対策箇所説明図

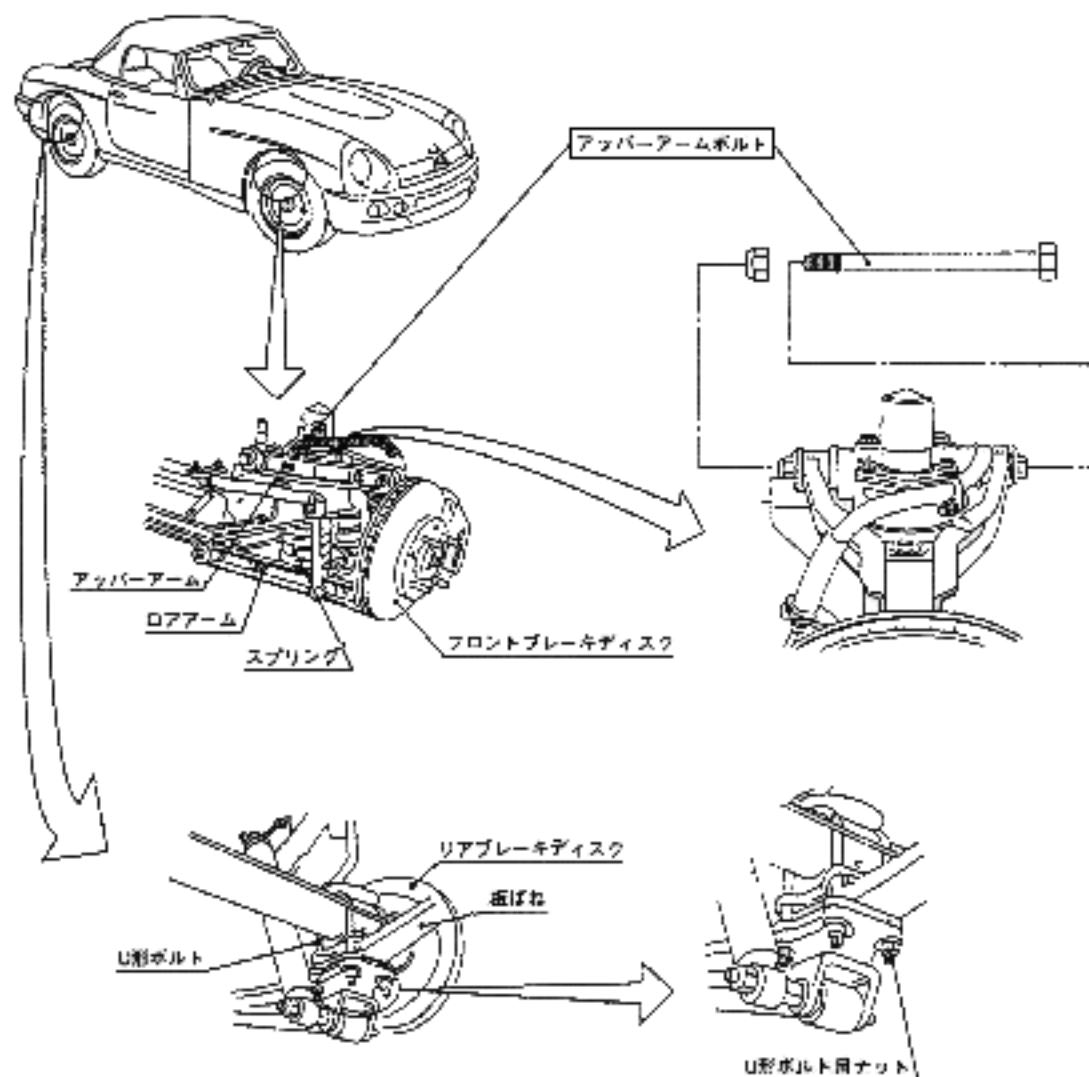
不具合発生箇所①

フロントサスペンションのアップーアームを取付けているボルトの強度が不足しているため、ボルトが破断するおそれがある。

不具合発生箇所②

リアサスペンションの板ばねを取付けているボルトの締付けトルクが不足しているものがあり、板ばねが外れるおそれがある。

対策内容①

全車両、当該ボルトを対策品と交換する。

識別：赤色ペイントを塗布する。

対策内容②

全車両、当該ボルトの取付けナットを規定のトルク(40Nm)で締付る。

識別：赤色ペイントを塗布する。
